改善箇所説明図

原動機

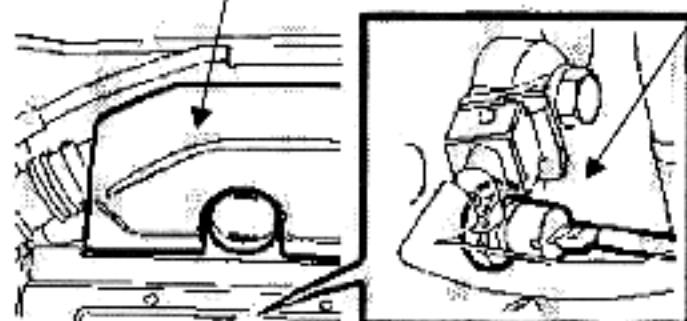
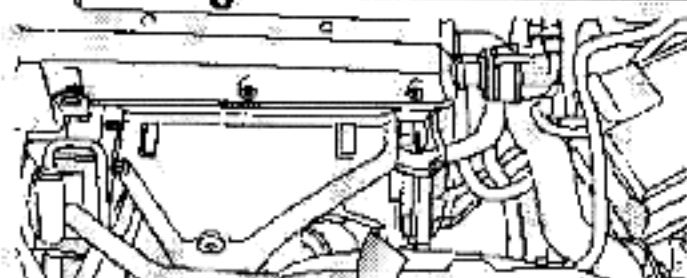
基準不適合発生個所

原動機において、潤滑油の油圧センサに一部製造不良のものがあり、そのままの状態で使用を続けると、当該油圧センサに亀裂が生じ、潤滑油が漏れ、最悪の場合、火災に至るおそれがある。

油圧センサ

〈改善内容〉

全車両、当該油圧センサを点検し、白ペイントが塗布されているもの、または、51/98、02/99、03/99のいずれかが打刻されているもの以外は良品と交換する。
